Při splnění výše uvedeného, lze konstatovat, že návrh odpovídá obecným požadavkům na bezpečnost a plynulost provozu na pozemních komunikacích. Odsouhlaseno dne 03.07.2024 pod č.j. KRPL-63526-2/ČJ-2024-180506-02.
Stanovisko nelze užít samostatně. Slouží jako podklad pro silniční správní úřad. Pokud nebude do jednoho roku správním úřadem vydáno povolení na předmětnou žádost, pozbývá stanovisko platnosti.

VODOVODNÍ PŘÍPOJKA VP

PROSEČ POD JEŠTĚDEM, POZEMEK poč 165/1
VODOVODNÍ PŘÍPOJKA

Schéma B/5.2

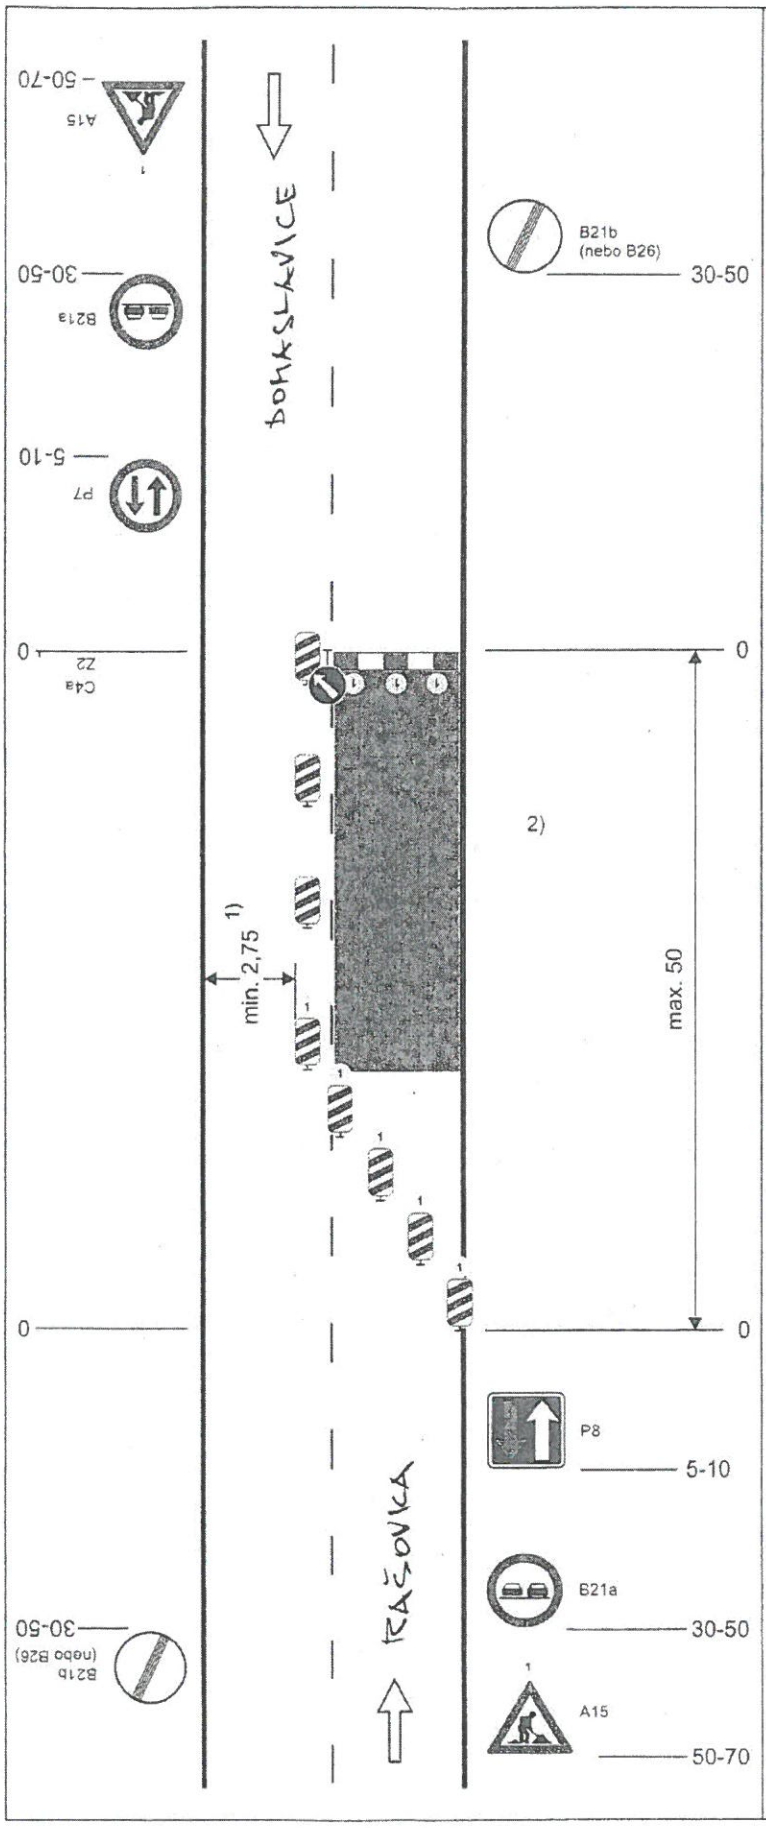
Policie České republiky, jakožto dotčený orgán vydávající stanovisko ve smyslu ust. §25/1 z.č. 13/1997Sb. a §77/2b z.č. 361/2000Sb. s předloženým návrhem souhlasí za podmínky dodržení vyhl. č. 294/2015Sb. Příručky pro označování pracovních míst na dálnicích a silnicích (www.rsd.cz) a Technických podmínek č. 66 (včetně výstražného osvětlení). Dále

- Vzhledem ke směrovému vedení komunikace (směrový oblouk) v rámci pracovního místa požadujeme provoz řídit tzv. pracovní hlídkou, která bude vystrojena dle TP66. Vzhledem k řízení provozu pracovní hlídkou nebudou užity dopravní značky č. P7 a č.P8. Po skončení pracovní doby bude komunikace průjezdná v plné šíři.
